CIRCULAR N° 2

LICITACION PRIVADA N° 53/2016 - EXP. TRE-SOF-0006723/16

**“READECUACION DE LABORATORIO DE CONTROL DE CALIDAD Y AMPLIACION DE
DEPENDENCIAS PARA PERSONAL DE SUPERVISION MATERIAL RODANTE – LINEA
MITRE”**

INFORMACIÓN CON CONSULTA

Se adjunta plano LMT-OC-003PL05 indicando:

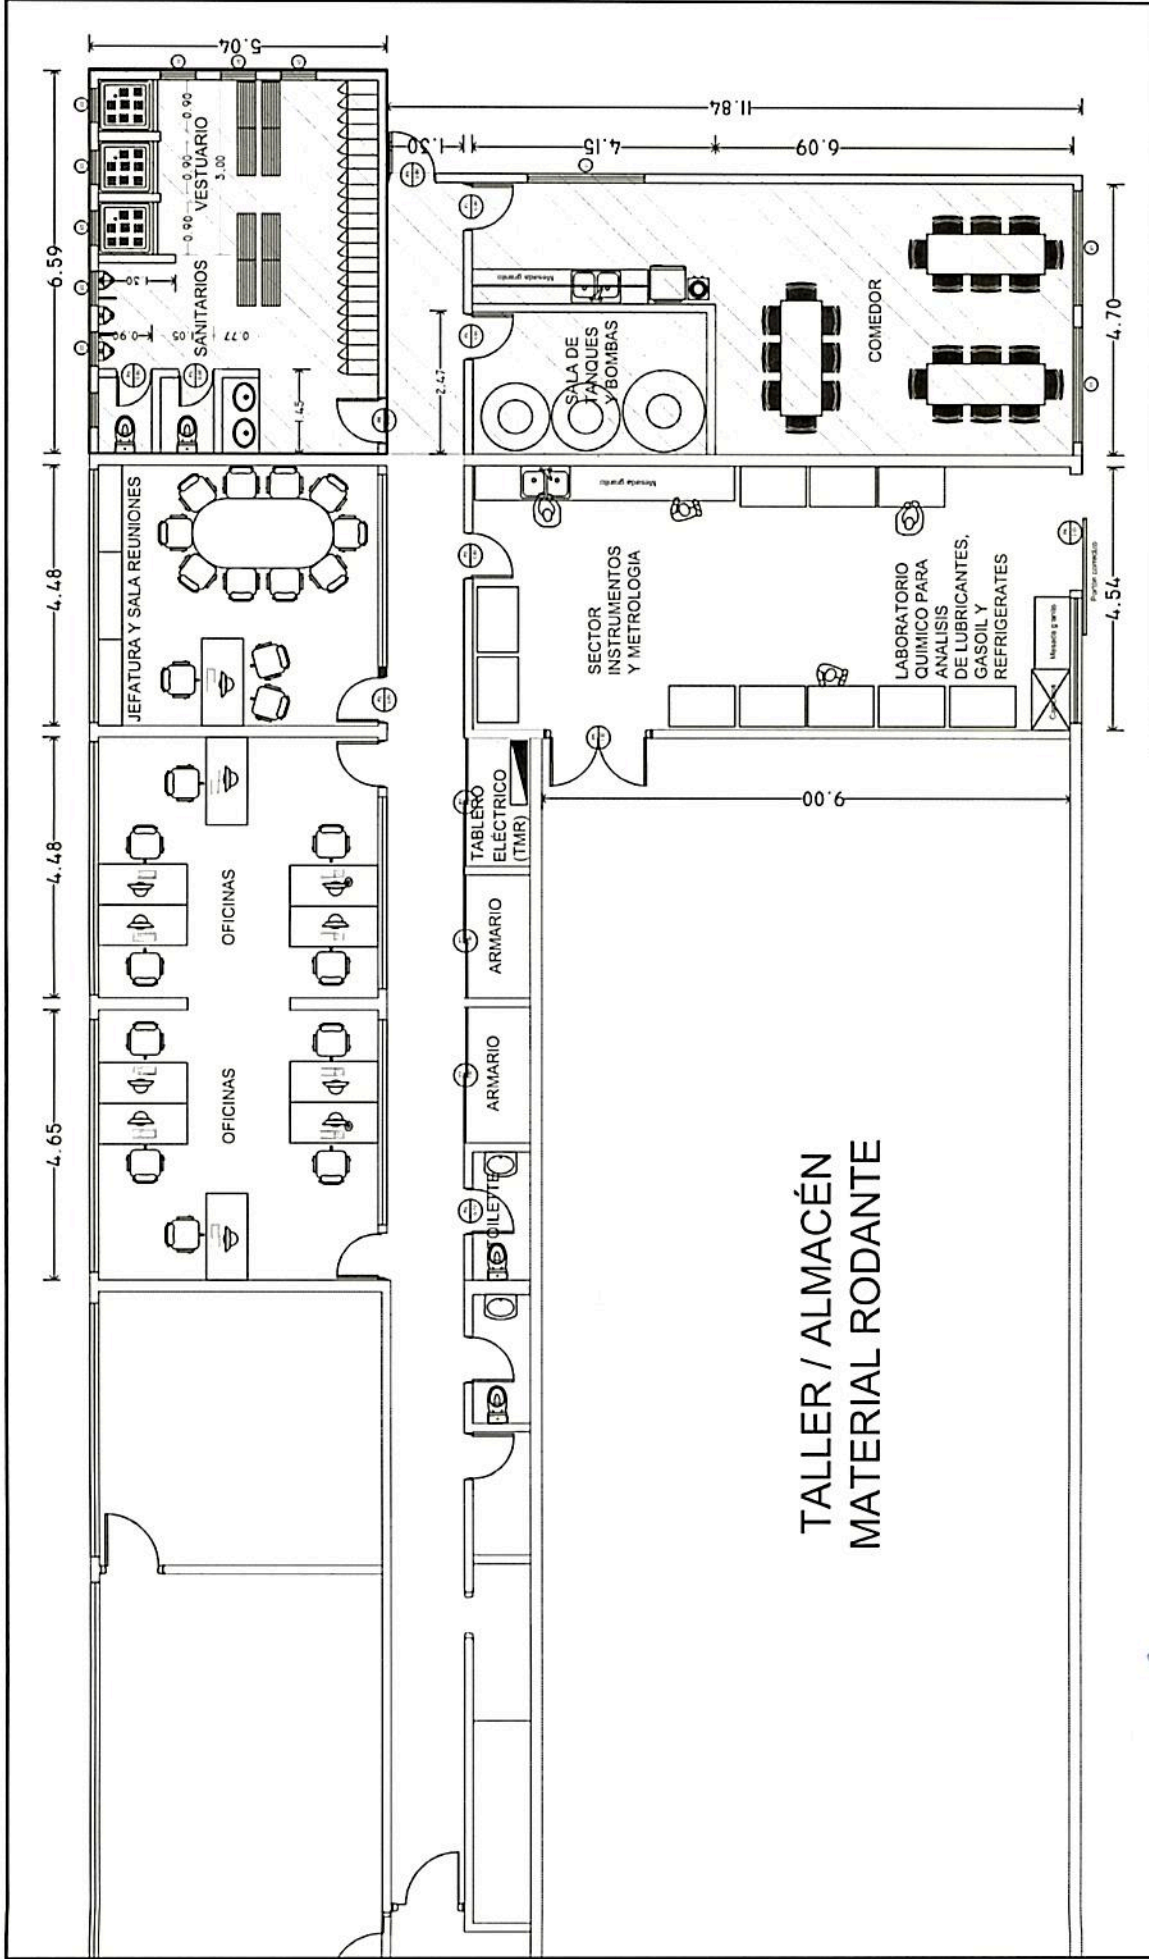
Por la presente solicitamos se provea información grafica más detallada ya que de los planos proporcionados no se puede deducir donde es la ampliación de 90 m2 que dice el pliego, de los cortes tampoco se puede deducir nada ya que no están indicados cuales son ni por donde se corta y no tienen medidas.

De las plantas “Situación actual” y “Anteproyecto” tampoco se puede saber cuál es la ampliación solicitada ni de donde surgen los 90 m2.

Asimismo agradeceremos se coloquen medidas internas en los baños y se indique claramente cuáles son los muros a construir en Steel framing y cuales en Durlock o mampostería ya que el grafismo dibujado es igual para todos los muros y no hay referencias escritas.

- 1- Zona de ampliación.
- 2- Cotas internas en sanitarios, vestuario y sala de tanques y bombas.
- 3- Los muros a construir con sistema Steel Framing son los perimetrales de la ampliación.
- 4- Los tabiques divisorios internos se construirán con placas tipo Durlock de acuerdo a lo indicado en el Pliego de Especificaciones Técnicas.
